事業計画の変更について

－北清掃工場建替事業－

令和8年3月

東京二十三区清掃一部事務組合

図 2.1-2(1) 建設機械からの汚染物質排出量（浮遊粒子状物質）（変更後）

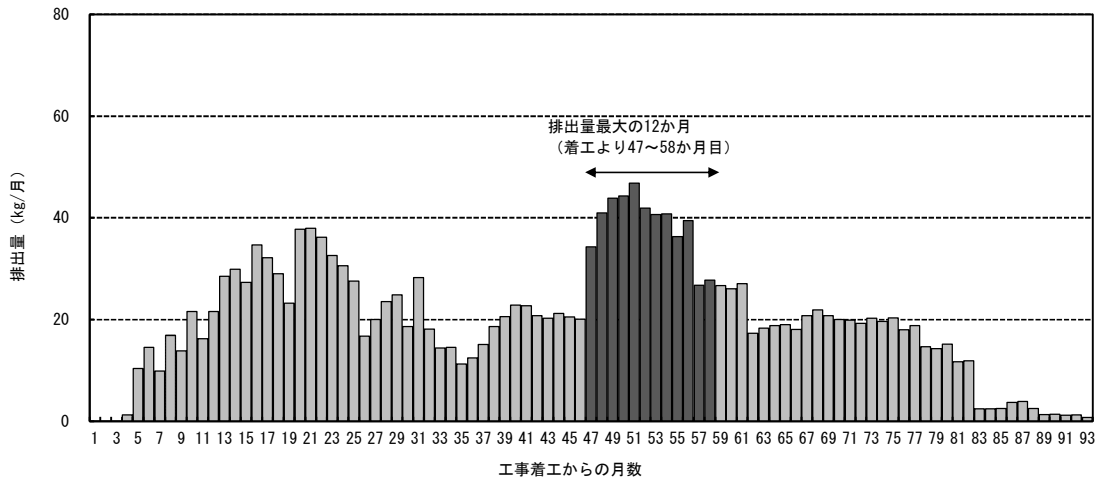
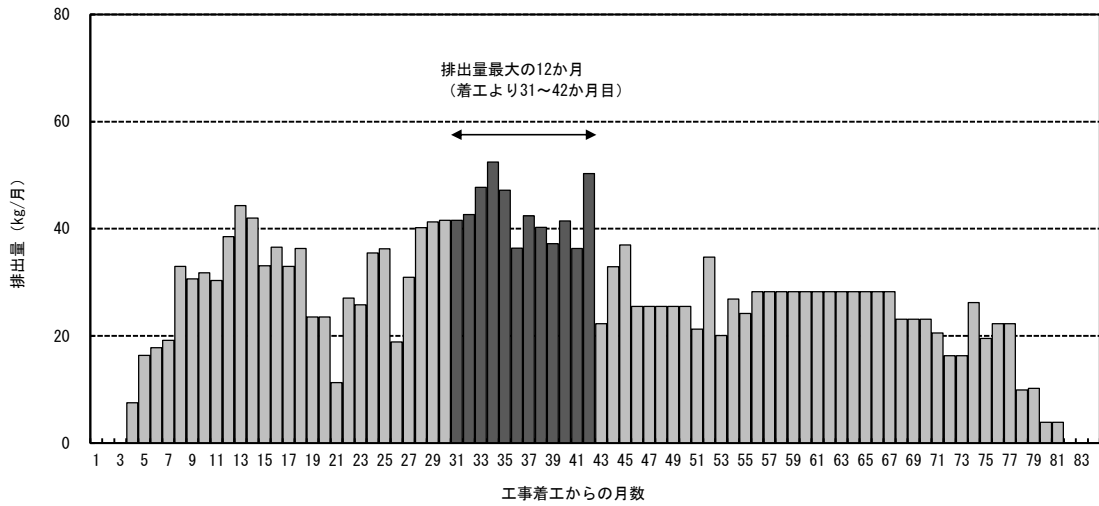
また、浮遊粒子状物質排出量は、変更後 463.8kg/年（工事開始後 47 か月目から 58 か月目）であり、変更前 516.1kg/年（工事開始後 31 か月目から 42 か月目）に対し減少している。

図 2.2-1(1) 建設機械の稼働に伴う月別発生騒音レベル合成値 ($L_{A5, 10m}$) (変更後)

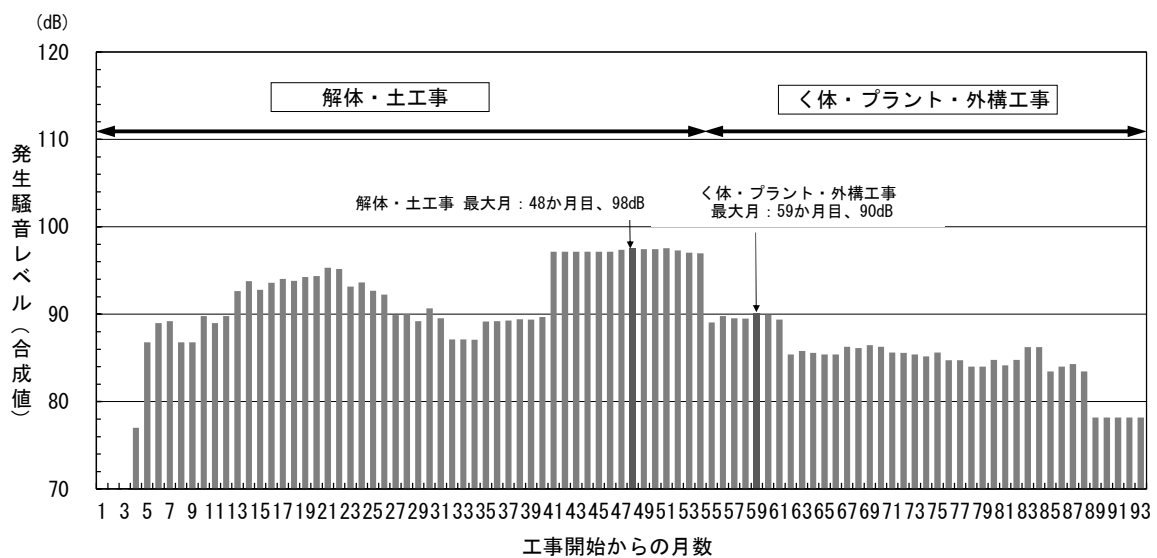
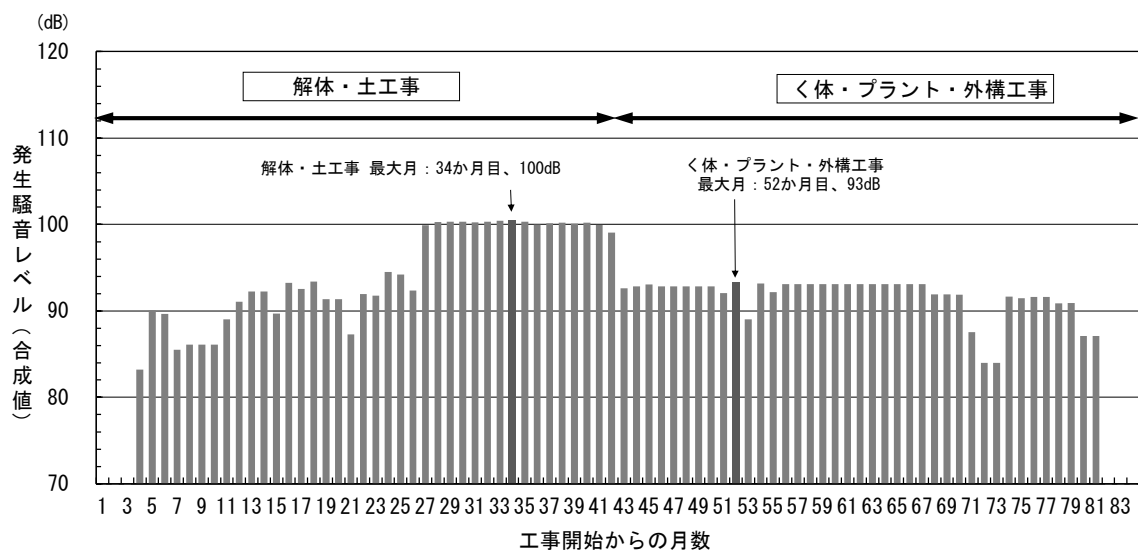
建設機械の稼働に伴う月別発生騒音レベルの合成値は、解体・土工事においては変更後 97.5dB (工事開始後 48 か月目) であり、変更前 100.5dB (工事開始後 34 か月目) に対し減少している。また、く体・プラント・外構工事においては変更後 90.1dB (工事開始後 59 か月目) であり、変更前 93.4dB (工事開始後 52 か月目) に対し減少している。

図 2.2-2(1) 建設機械の稼働に伴う月別発生振動レベル合成値 (Lv, 7 m) (変更後)

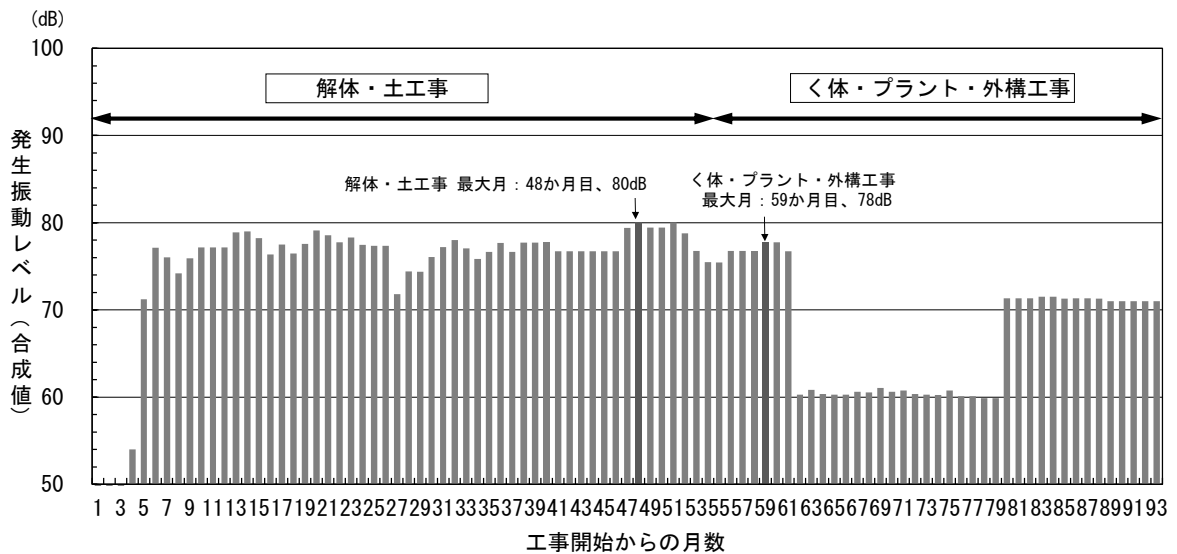
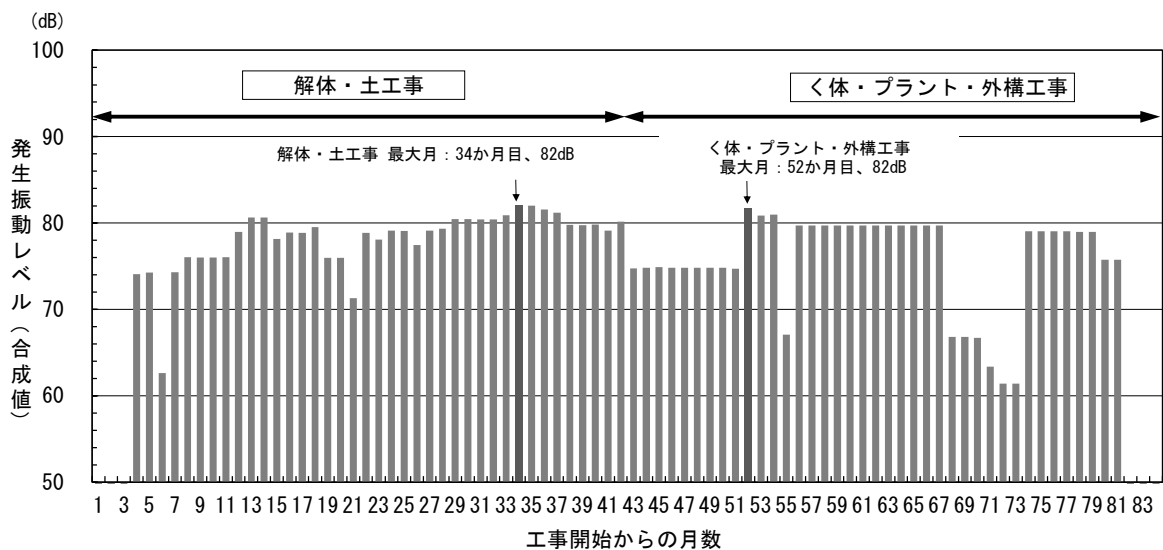
建設機械の稼働に伴う月別発生振動レベルの合成値は、解体・土工事においては変更後 80.0dB (工事開始後 48 か月目) であり、変更前 82.0dB (工事開始後 34 か月目) に対し減少している。また、く体・プラント・外構工事においては変更後 77.8dB (工事開始後 59 か月目) であり、変更前 81.8dB (工事開始後 52 か月目) に対し減少している。
